# NOTAT

Oppdragsnavn **Bromstadruta reguleringsplan**  
Prosjekt nr. **1350046458**  
Kunde **Trondheim kommune**  
Notat nr. **1**  
Versjon **2**  
Til **Marte Bergitte Mangerud og Malin Loe**  
Fra **Tor Lunde**  
Kopi **Randi Trøan**

## Trafikksikkerhetsvurdering sykkelveg med fortau i Fernanda Nissens veg og i Kong Øysteins veg

Dato 29.04.2022

### 1.3 Rundkjøring med Marie Michelets veg

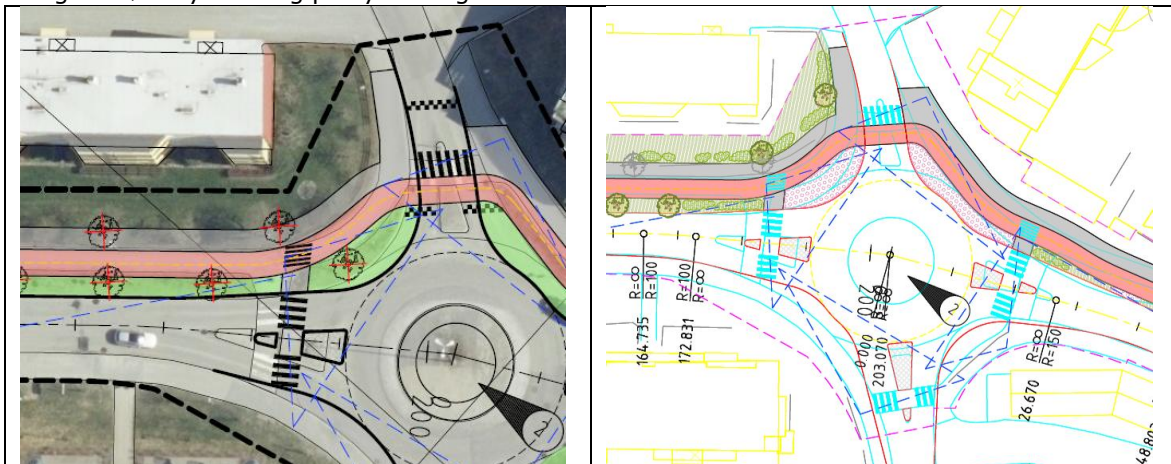
- Gangfelt bør krysse 90 g på sykkelvegen

- 5 m fra ytterkant rundkjøring til sykkelkryssing, ok
- Øyer i Marie Michelets fra nord tatt ut, lite trafikk, ok
- Siktretkanter mot kjøreveg og sykkelveg er lagt i plankart i kryss med Tessems veg og i rundkjøring med Marie Michelets veg. Sikt ok.
- Ingen nye trær innenfor siktretkantene, ok.

### 1.4 Avfallsnedkast nordvestgående ved nr 18

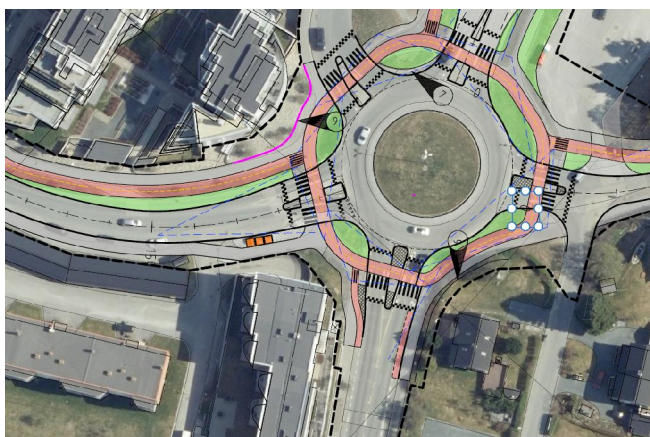
Nedkast ligger på rettlinje. Dårlig sikt for bil fra sør når avfallsbil står og tømmer beholderne, men lav fart. ok

Eksisterende gangfelt fjernes. Tverrgående linjer i plan som markerer gangfelt tas ut. Sannsynligheten for villkryssing her er avhengig av hvilken løsning for avfall som etableres på sørsiden av Fernanda Nissens veg.

**Figur 3 Ny plassering for avfallsbeholdere i planforslag**

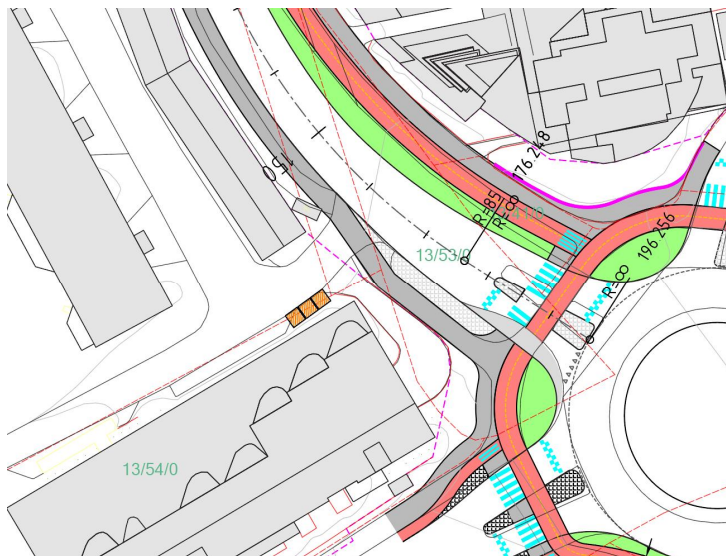
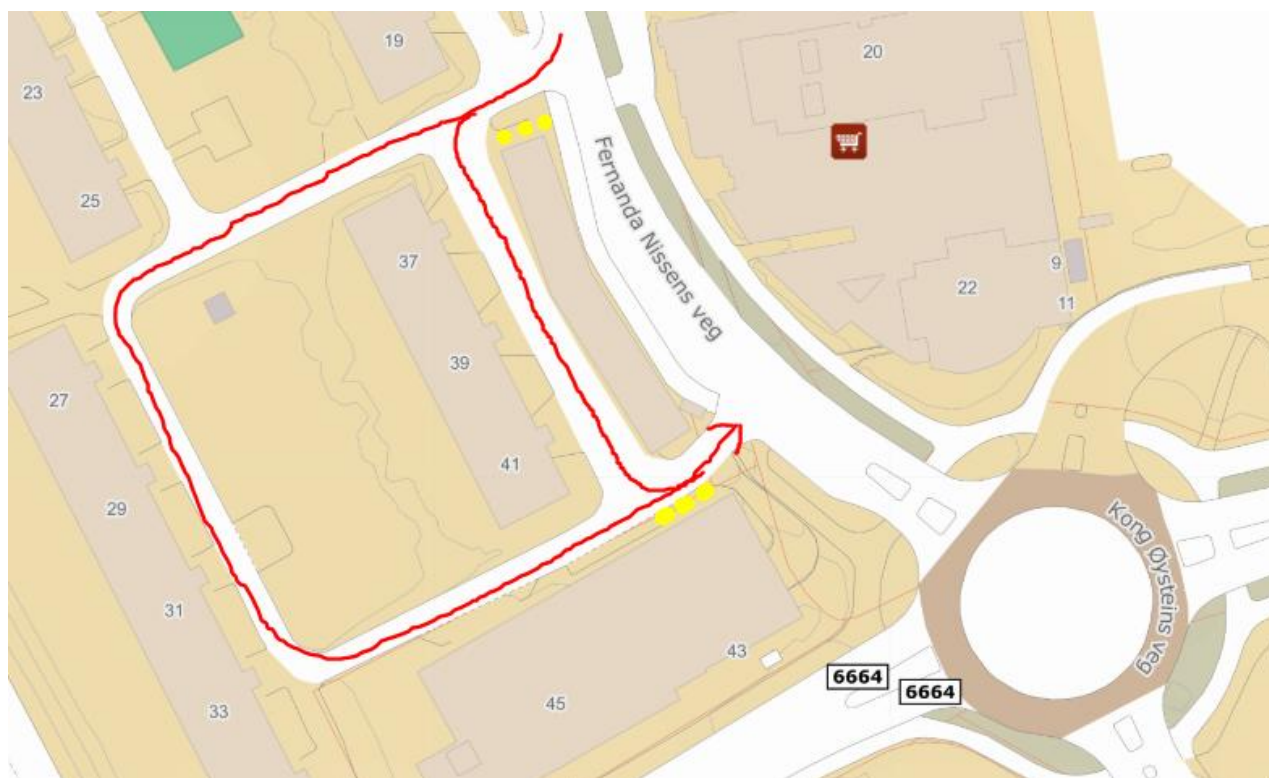
Plassering av nedkast i kurve like før rundkjøring er uheldig. Avfallsbil som tømmer beholderne, sperrer kjørefelt og deleøy sperrer for muligheten til å passere. Avfallsbil sperrer sikt til gangfelt og til sykkelkryssing. Det varierer nok litt hvor lang tid det tar å tømme slike beholdere, men en ventetid på 4-5 minutter er ikke akseptabel for en bil som kjører inn fra nordvest. Beholderne flyttes til egnet sted.

Den nye plasseringen er gunstig fordi den tillater tømning ved samme kjøremønster som for eksisterende beholdere uten at avfallsbil må rygge over fortau. Plasseringen ligger så nær adkomst til p-kjeller i nr 43 at adkomst til og fra denne kan blir hindret når avfallsbilen tømmer beholderne. Ventetiden her vurderes som akseptabel.

### 1.6 Rundkjøring med gangfelt og sykkelkryssing i alle armer

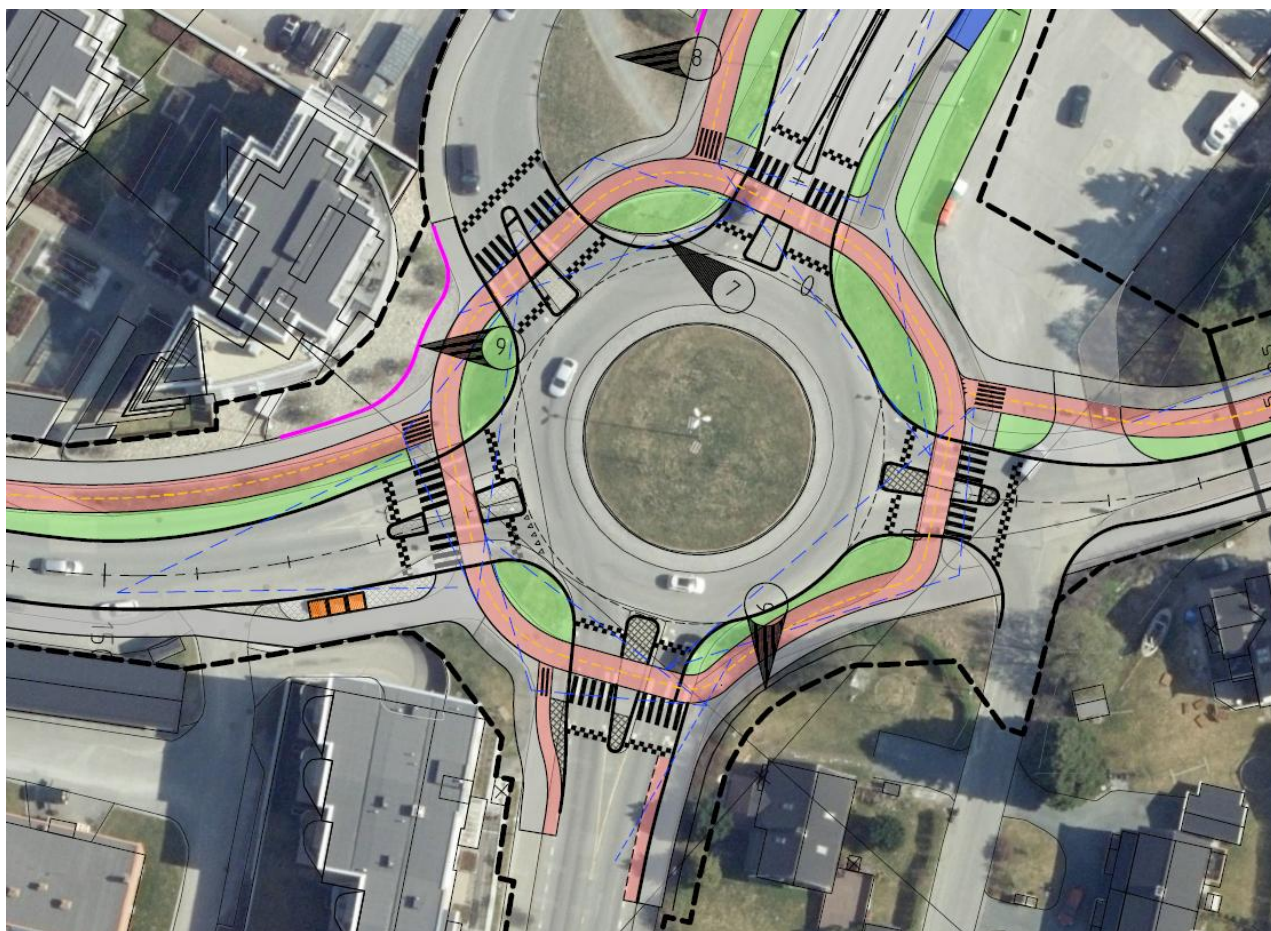
Løsningen er lite brukt i Norge og det er lite erfaringsdata tilgjengelig fra Nederland og Polen hvor løsningen er brukt. Sykkelkryssing gir bil vikeplikt for syklende i tillegg til gående, og bil får derved to vikelinjer på veg inn mot sirkulasjonsarealet i rundkjøringa. Bil har også vikeplikt for syklende og gående på veg ut av rundkjøringa.

- Det er en fordel for fartsnivået for bil at alle sykkelkryssingene er opphøyde
- Det må sikres godt belsningsnivå i hele rundkjøringa generelt, og i kryssingene spesielt

- Med bare 5 m mellom sirkulasjonsareal og sykkelkryssing, vil store kjøretøy som venter på kysende syklende eller gående, kunne sperre hele eller deler av sirkulasjonsarealet. Lette kjøretøy sperrer oftest så lite at andre lette kjøretøy kan passere i rundkjøringa.

- Med fem armer i rundkjøringa blir avstanden mellom armene kort, og svingeradien for bil som svinger inn og så av i første arm, liten. Det gir kort tid til å oppfatte vikesituasjonen på veg ut, og stor sannsynlighet for at A-stolpen på høyre side i bilen skygger for vikepliktskilt på høyre side når bil kjører fra sirkulasjonsareal inn mot sykkelkryssingen. Det bør derfor vurderes å bruke skilt 202 Vikeplikt med underskilt 826 «Sykkeltrafikk i begge kjøreretninger» på begge side av kjorefelt ut av rundkjøringa her.

**Figur 4** Krav til sikt ut fra rundkjøring, blindsoner for store kjøretøy

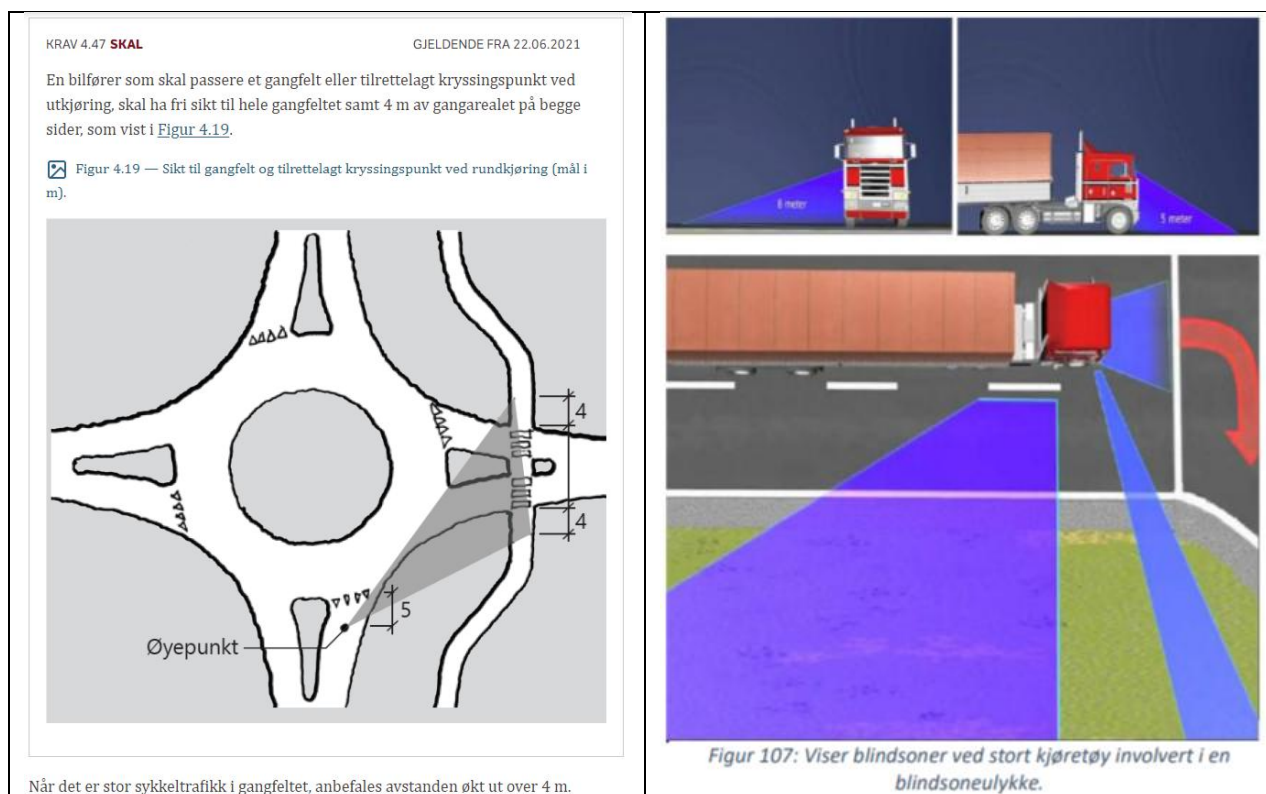
- Tunge kjøretøy har særskilte utfordringer med å se de syklende fra høyre som de skal vike for i sykkelkryssingen. Deler av sikt 4 m (N100, 4.47 skal-krav) inn langs sykkelveg kan dekkes av blindsonen til buss og til lastebil. Særlig er dette utfordrende for høyresvingende tunge kjøretøy som kjører ut av rundkjøringa i første arm til høyre for der de kjørte inn. Dette innebærer at tunge kjøretøy ofte må stoppe ved sykkelkryssingen for å forvise seg om at det ikke kommer syklende i kryssingen. For rett-fram-trafikk og venstresvingende trafikk av tunge kjøretøy gjennom rundkjøringen er oversikten bedre og problemet mindre.

Problemet reduseres når sykkelkryssingen trekkes bort fra rundkjøringen, og tunge kjøretøy får lengde til å rette opp før de skal vike for sykkelkryssing og gangfelt. Dette er imidlertid ugunstig for syklende som kan få omveg til sykkelkryssingen.

**Ettersom det er lite erfaring med tovegs ring med sykkelveg og sykkelkryssing over armene i rundkjøring, er det behov for oppfølging og evaluering av den valgte utformingen.**

**Figur 5 Sykkelveg med fortau langs nordsida av Kong Øysteins veg**

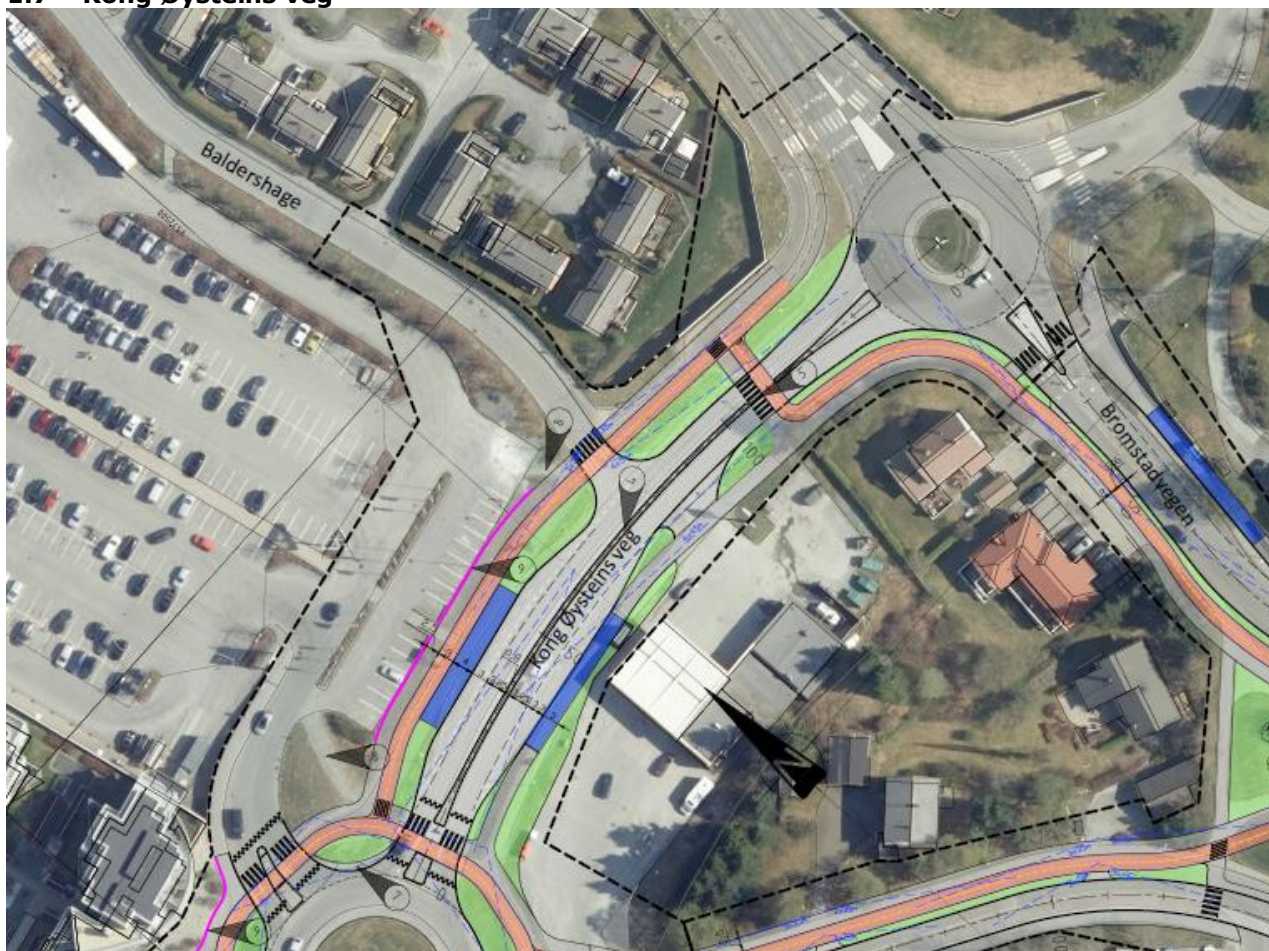
Kryss med Baldershage, sikt ok mot sykkelveg og mot kjøreveg. Krysset er vikepliktregulert mot Kong Øysteins veg og har påbudt høyresving inn i K.Ø. veg. Det er mulig å kjøre over gangfelt og sykkelkryssing og vike for Kong Øysteins veg uten å være i konflikt med syklende på sykkelveg

Signalregulert gangfelt med dagens plassering. Kortere kryssing med smalere midtdeler enn i dag. Ny kryssing over sykkelveg. (Nytt fortau smalere enn dagens inn mot støyskjerm. Her er det bysykkelstativ på fortauet i dag. (Google sept 2020).

Bussholdeplass med plattform 4m uten skur vestgående, 3m med skur østgående. Krav til lengde for innkjøring, lomme og utkjøring er hhv 20m, 30m og 20m. Lengde i planen er hhv 17m, 28m og 17m, totalt 64 m. Dette er den lengden som er tilgjengelig mellom kryss med Baldershage og gangfelt inn mot rundkjøring. Lengden ansees som tilstrekkelig, men kan føre til at dimensjonerende buss ikke kommer inntil kantstein med bakerste dør.

Utkjøring fra bensinstasjon, påbudt høyresving som i dag. Sikt ok.

O-tegning datert 16.11.2021 viser nytt løvtre med stauder rundt stammen helt inntil siktlinjen for gående inn mot gangfelt (2m). Treet står innenfor siktlinjen for syklende inn mot sykkelkryssing (4m).
